**Verslag huishoudelijke elektrische installatie op laagspanning en zeer lage spanning****Algemeen:**

Referentie: 012-20260826-05	Datum controle: 26/08/2026
Keurder: 012

Eigenaar: Onbekend	EAN-code: 541448820058803026
Adres installatie: Begijnendijkse Voetweg 8, 2221 - Heist-op-den-Berg	Nummer teller(s): 1LGZ0574305551
Distributienetbeheerder installatie: Fluvius	
Datum uitvoering installatie:	☒ Vóór 01/10/1981 ☐ Tussen 01/10/1981 en 01/06/2020 ☐ Vanaf 01/06/2020
Type:	☒ Wooneenheid ☐ Niet-huishoudelijk ☐ PV ☐ Batterij ☐ Laadpaal

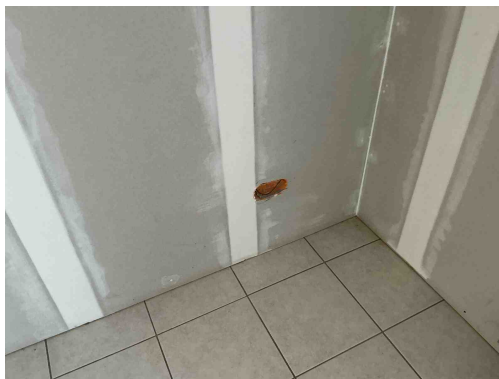
B17 - De voedingsspanning is niet op elk bord vermeld (Boek 1: 3.1.3.3).

Opmerking: Oa bord 1,2

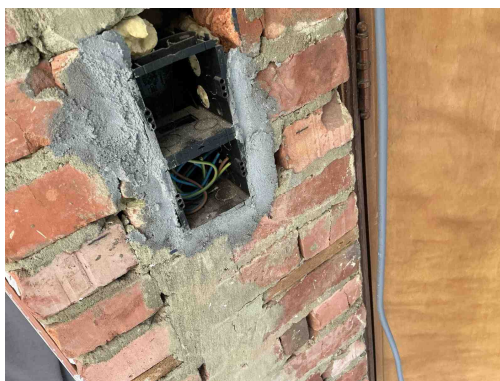
C21 - Het gebruik van geleiders van het type VOB, zonder bijkomende afscherming is niet toegestaan (Boek 1: 5.2.9.6).

Opmerking: Oa bord1 ,bergingalgemeen

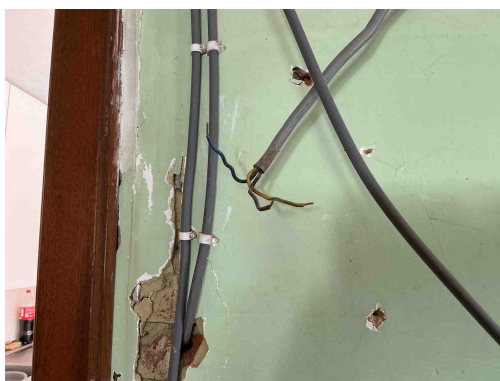
C21 - Het gebruik van geleiders van het type VOB, zonder bijkomende afscherming is niet toegestaan (Boek 1: 5.2.9.6).
Opmerking: Oa bord1 ,bergingalgemeen

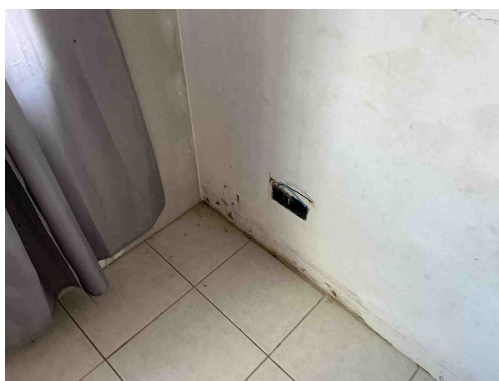
C21 - Het gebruik van geleiders van het type VOB, zonder bijkomende afscherming is niet toegestaan (Boek 1: 5.2.9.6).
Opmerking: Oa bord1 ,bergingalgemeen

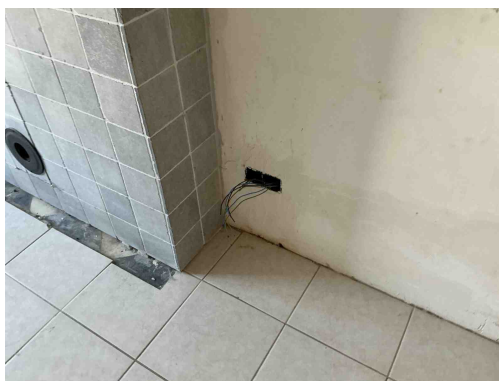
C21 - Het gebruik van geleiders van het type VOB, zonder bijkomende afscherming is niet toegestaan (Boek 1: 5.2.9.6).
Opmerking: Oa bord1 ,bergingalgemeen

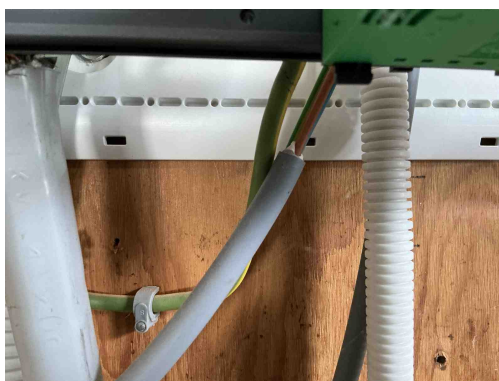
C21 - Het gebruik van geleiders van het type VOB, zonder bijkomende afscherming is niet toegestaan (Boek 1: 5.2.9.6).
Opmerking: Oa bord1 ,bergingalgemeen

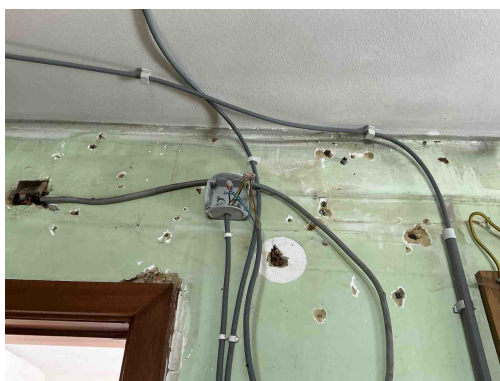
C21 - Het gebruik van geleiders van het type VOB, zonder bijkomende afscherming is niet toegestaan (Boek 1: 5.2.9.6).
Opmerking: Oa bord1 ,bergingalgemeen

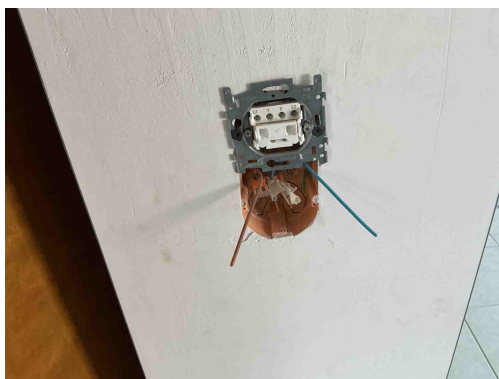
C21 - Het gebruik van geleiders van het type VOB, zonder bijkomende afscherming is niet toegestaan (Boek 1: 5.2.9.6).
Opmerking: Oa bord1 ,bergingalgemeen

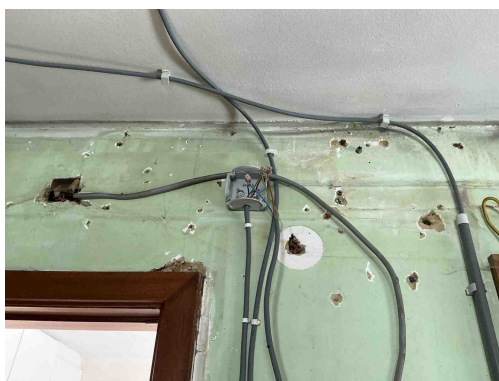
C21 - Het gebruik van geleiders van het type VOB, zonder bijkomende afscherming is niet toegestaan (Boek 1: 5.2.9.6).
Opmerking: Oa bord1 ,bergingalgemeen

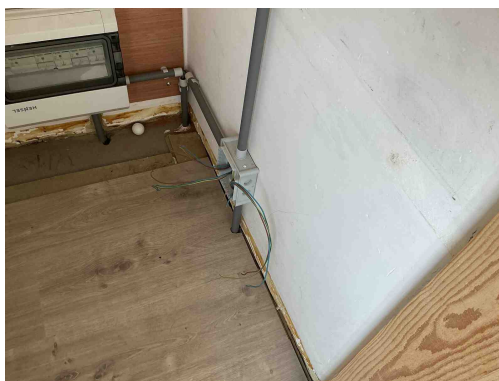
C30 - De deksels van de aftakdoos/aftakdozen ontbreken (Boek 1: 4.2.2.1, 5.2.6.1).
Opmerking: Oa bergingalgemeen

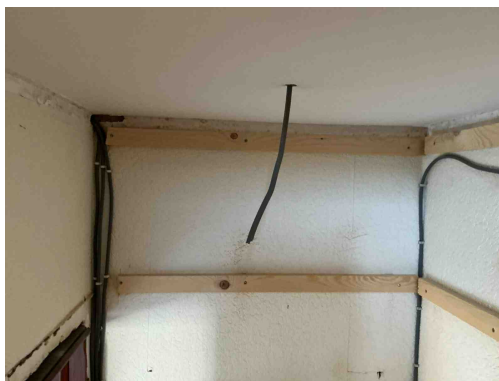
C30 - De deksels van de aftakdoos/aftakdozen ontbreken (Boek 1: 4.2.2.1, 5.2.6.1).
Opmerking: Oa bergingalgemeen

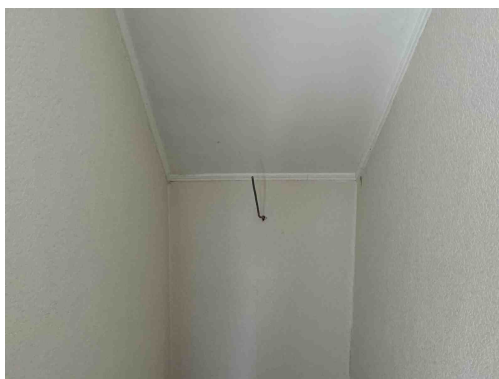
C28 - Niet gebruikte leidingen onder spanning zijn niet op een degelijke manier geïsoleerd of verwijderd (Boek 1: 4.2.1.1).
Opmerking: Oa berging ...algemeen

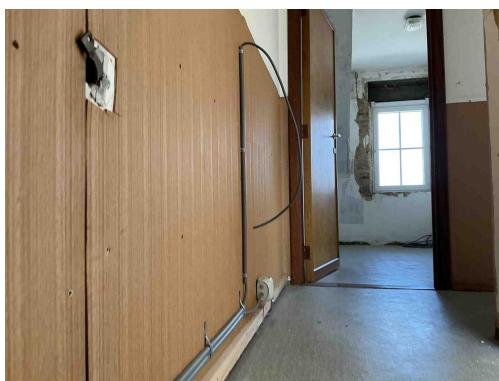
C28 - Niet gebruikte leidingen onder spanning zijn niet op een degelijke manier geïsoleerd of verwijderd (Boek 1: 4.2.1.1).
Opmerking: Oa berging ...algemeen

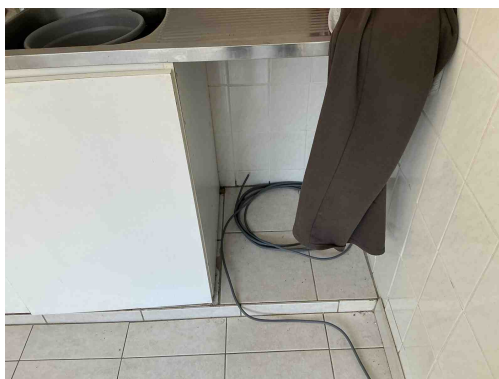
C28 - Niet gebruikte leidingen onder spanning zijn niet op een degelijke manier geïsoleerd of verwijderd (Boek 1: 4.2.1.1).
Opmerking: Oa berging ...algemeen

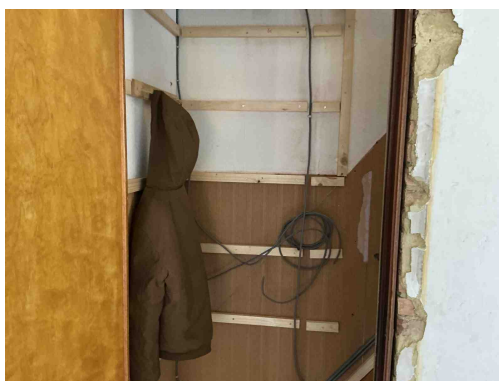
C28 - Niet gebruikte leidingen onder spanning zijn niet op een degelijke manier geïsoleerd of verwijderd (Boek 1: 4.2.1.1).
Opmerking: Oa berging ...algemeen

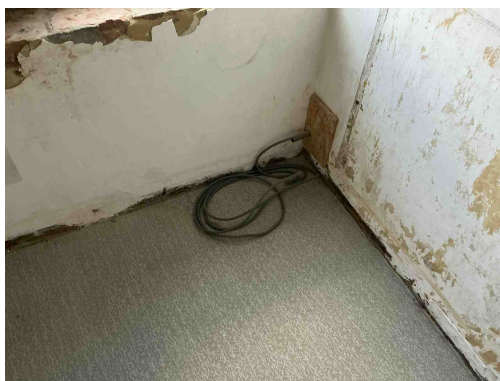
C13 - Onvoldoende bevestiging van de leiding(en) (Boek 1: 5.2.9.5).
Opmerking: Oa algemeen

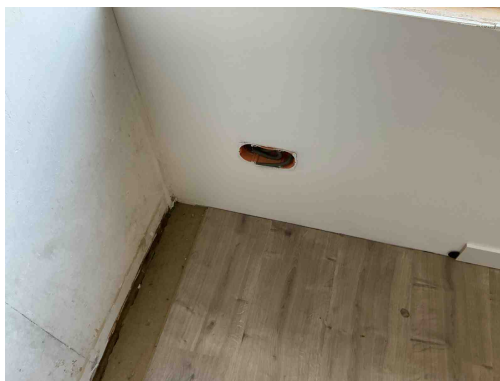
C28 - Niet gebruikte leidingen onder spanning zijn niet op een degelijke manier geïsoleerd of verwijderd (Boek 1: 4.2.1.1).
Opmerking: Oa berging ...algemeen

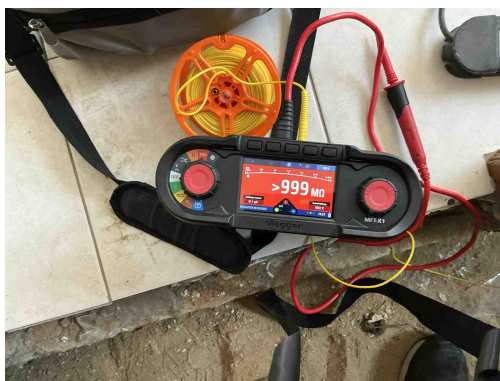
C28 - Niet gebruikte leidingen onder spanning zijn niet op een degelijke manier geïsoleerd of verwijderd (Boek 1: 4.2.1.1).
Opmerking: Oa berging ...algemeen

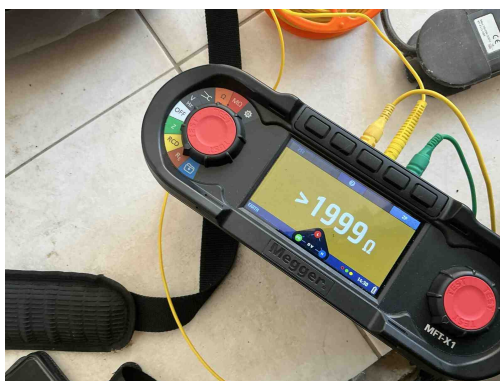
A05 - De waarde van de spreidingsweerstand van de aardverbinding is te hoog (Boek 1: 5.4.2).
Opmerking: Oa 1999 ohm gemeten 2P omdat drie punt niets meten

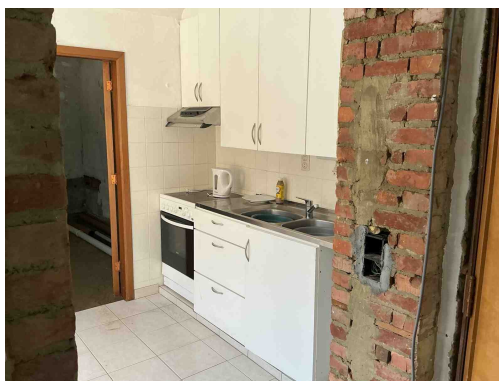
A05 - De waarde van de spreidingsweerstand van de aardverbinding is te hoog (Boek 1: 5.4.2).
Opmerking: Oa 1999 ohm gemeten 2P omdat drie punt niets meten

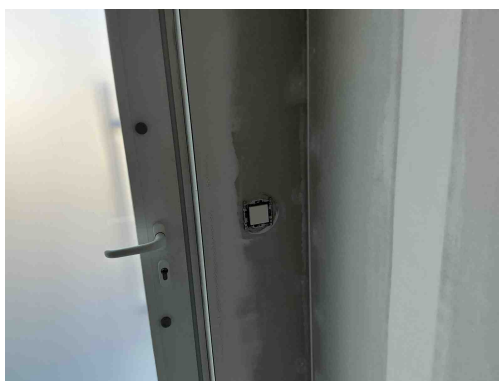
A13 - De continuïteit van de beschermingsgeleider met de aardingsinstallatie is niet gerealiseerd (Boek 1: 5.4.3).
Opmerking: Oa keuken....algemeen

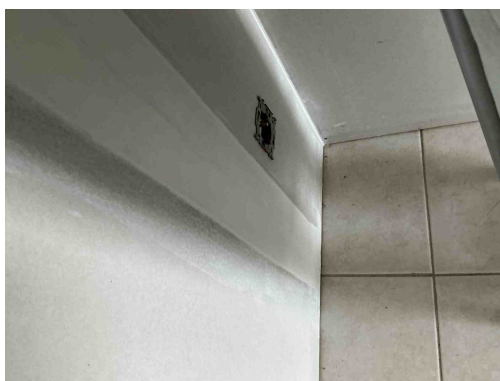
T10 - Bepaalde contactdozen en/of schakelaars zijn niet degelijk bevestigd (Boek 1: 1.4.1.3).
Opmerking: Oa algemeen

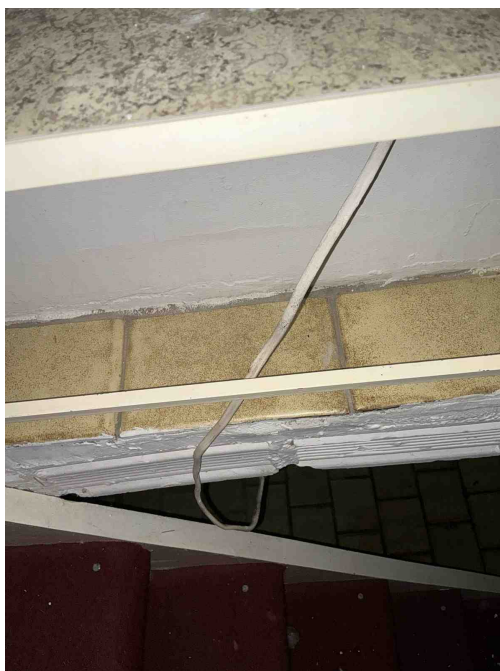
T10 - Bepaalde contactdozen en/of schakelaars zijn niet degelijk bevestigd (Boek 1: 1.4.1.3).
Opmerking: Oa algemeen

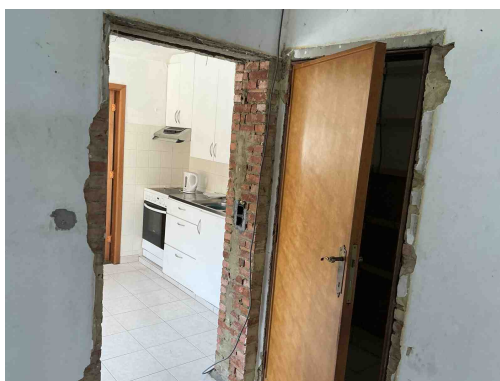
C27 - Het gebruik van geleiders van het type VTLMB (côte-à-côte) is niet toegestaan (Boek 1: 1.4.2.1).
Opmerking: Oa kelder

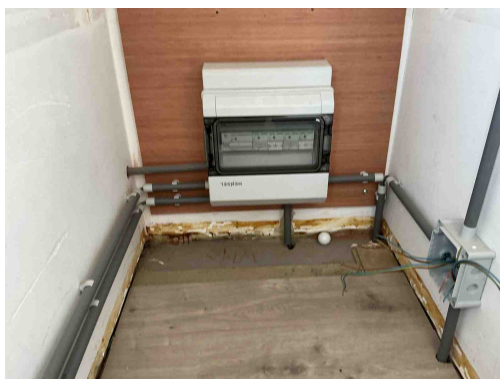
C13 - Onvoldoende bevestiging van de leiding(en) (Boek 1: 5.2.9.5).
Opmerking: Oa algemeen

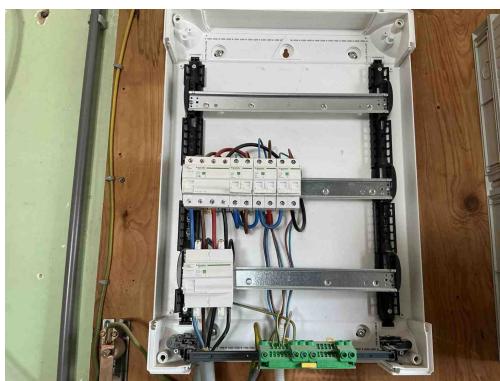
B17 - De voedingsspanning is niet op elk bord vermeld (Boek 1: 3.1.3.3).
Opmerking: Oa bord 1,2
